改善箇所説明図

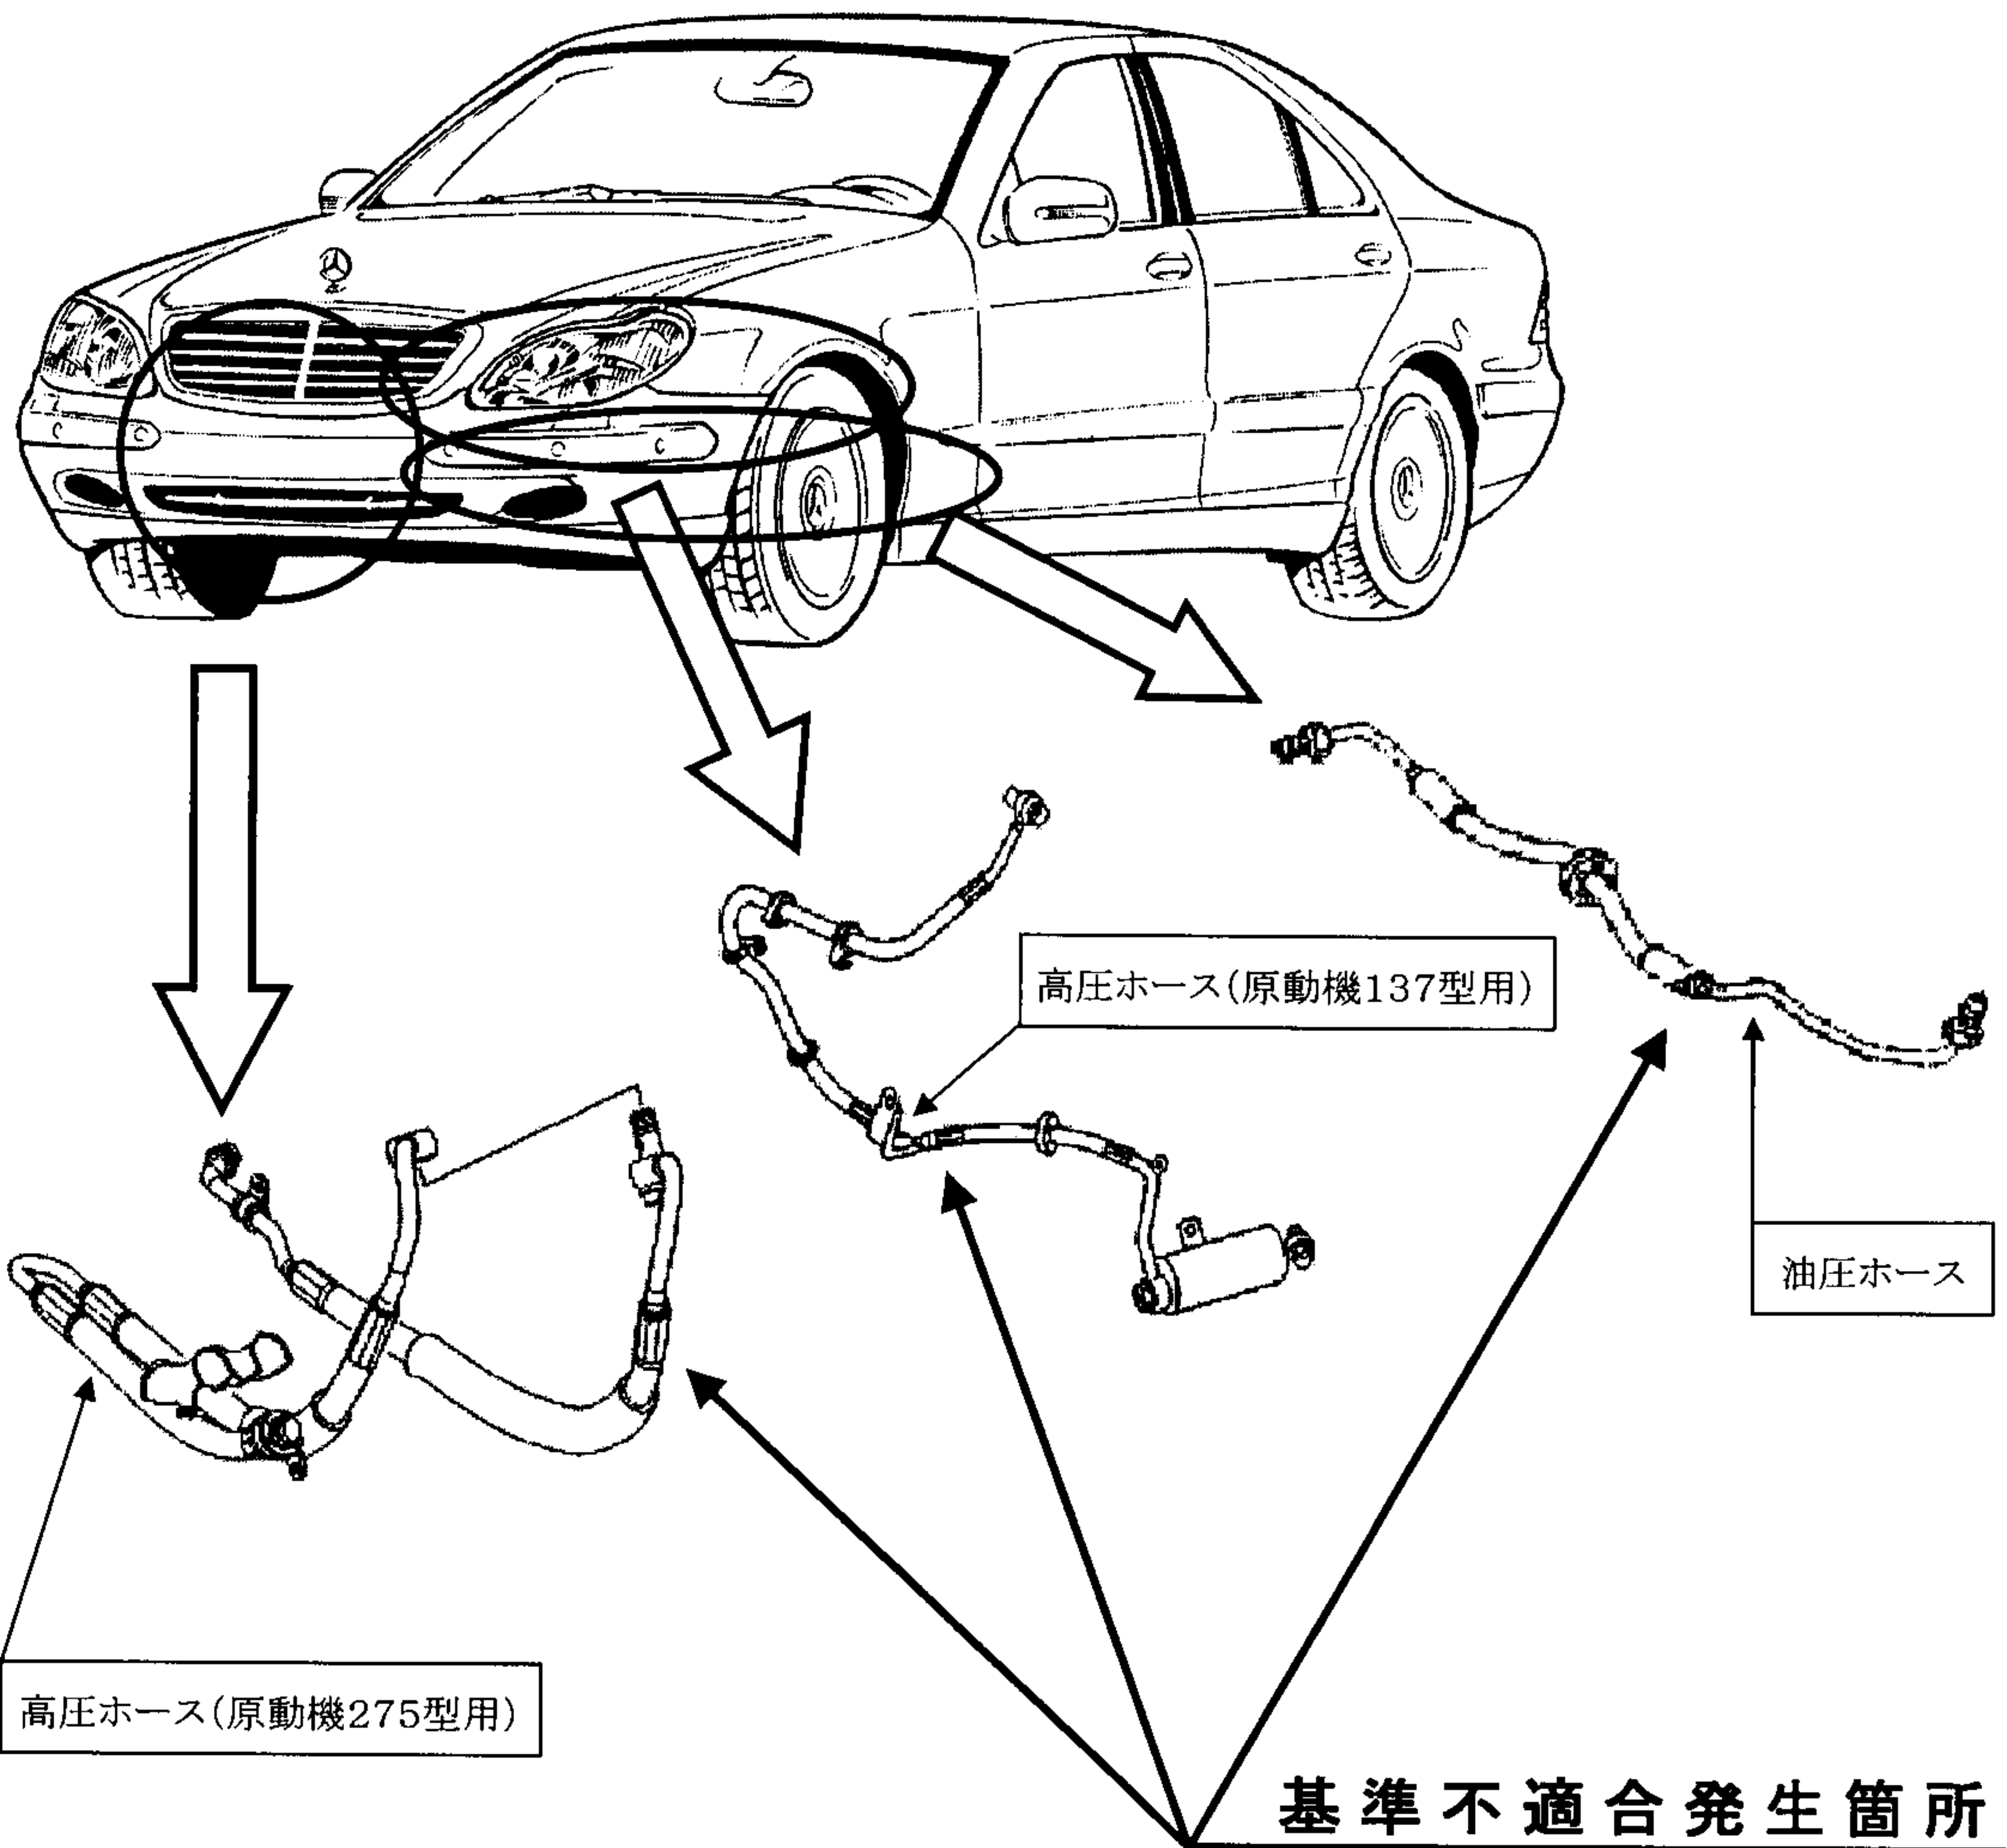
- ① 油圧式緩衝装置のオイル・ポンプと油圧制御装置を連結する高圧ホースのかしめが不十分なものがあり、走行時の振動や衝撃により当該かしめ部からオイルが漏れるものがある。そのため、そのまま使用を続けると、計器パネル内に警告メッセージが表示され、車高の制御ができなくなり、走行安定性が損なわれるおそれがある。
- ② 油圧式緩衝装置の油圧制御装置とクロス・ブロック(オイルを前後輪に分配する回路)を連結する油圧ホースのかしめが不適切なものがあり、当該油圧ホース内部のスチールワイヤが破損して腐食が生じるものがある。そのため、そのまま使用を続けると、腐食部からオイルが漏れ、最悪の場合、漏れたオイルが排気管にかかり、火災に至るおそれがある。

- ① 全車両、当該高圧ホースを対策品と交換する。
- ② 全車両、当該油圧ホースを対策品と交換する。

いずれの対策においても対策品の供給に時間を要すことから、当面の暫定措置として、全ての使用者に不具合内容を通知し、後日当該高圧ホース又は油圧ホースを対策品と交換する。
